調査結果図

磐田市立岩田小学校 定期調査報告

関係写真

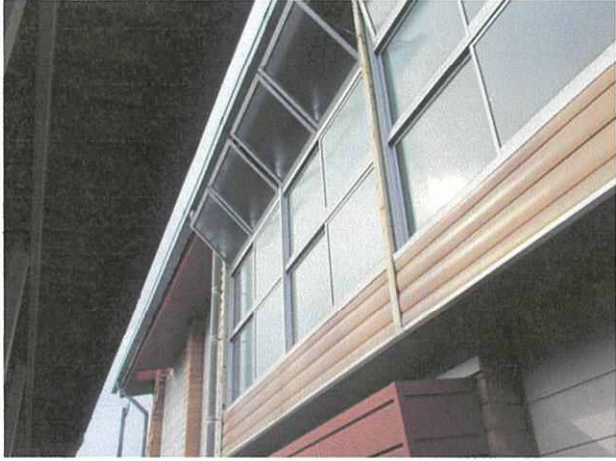
部位	番号	調査項目	調査結果
	写真-16	3 (7) 屋上及び屋根	○要是正 □その他
		特記事項	
		屋内運動場 東面 幕板鋼板 サビ腐食

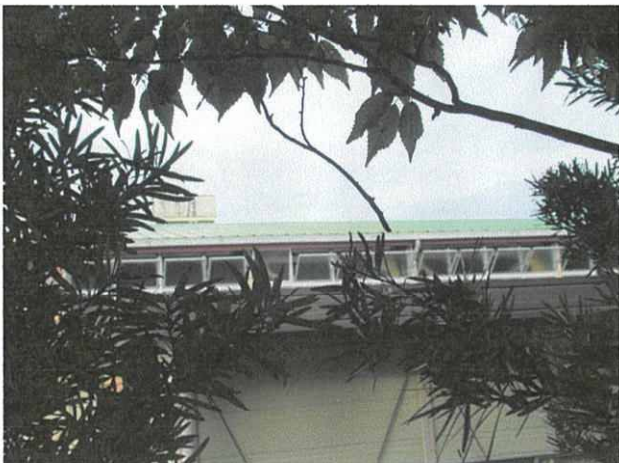
部位	番号	調査項目	調査結果
	写真-18	2 (17) 建築物の外部

特記事項
	屋内運動場 南面
	屋根点検用梯子 サビ

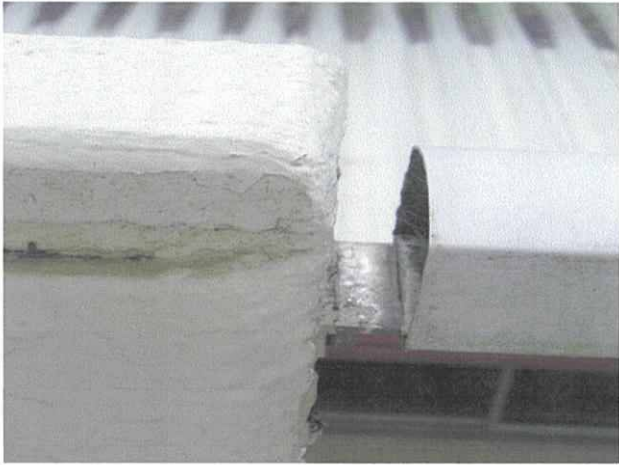
部位	番号	調査項目	調査結果
	写真-41	5 (5) 避難施設等	<input type="radio"/> 要是正 <input type="checkbox"/> その他
		特記事項 特別教室等 1F 給食室 休養 ロッカー-固定ビス 外れ

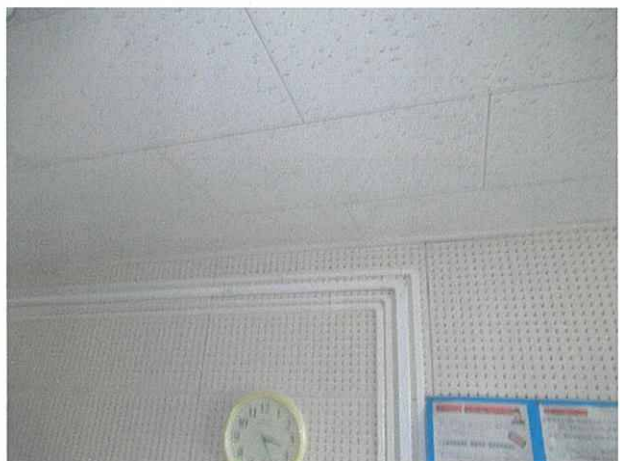
部位	番号	調査項目	調査結果
	写真-45	3 (6) 屋上及び屋根	○要是正 □その他

特別教室棟と屋内運動場との渡り廊下

屋根材 折版 サビ腐食

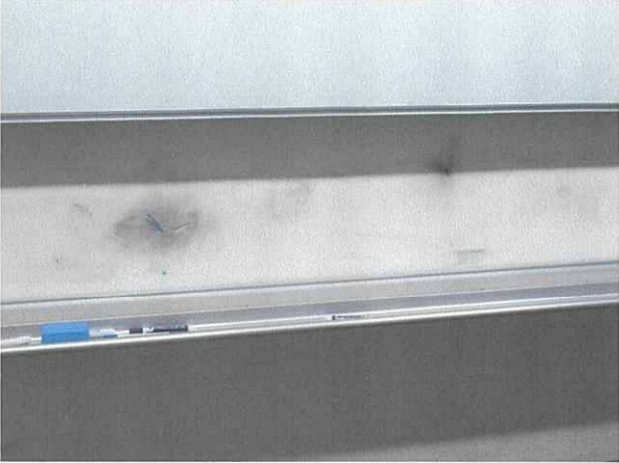
部位	番号	調査項目	調査結果
	写真-49	4 (10) 建築物の内部	○要是正 □その他
		特記事項	
		特別教室棟 3F 教材室 壁 クラック (4面)
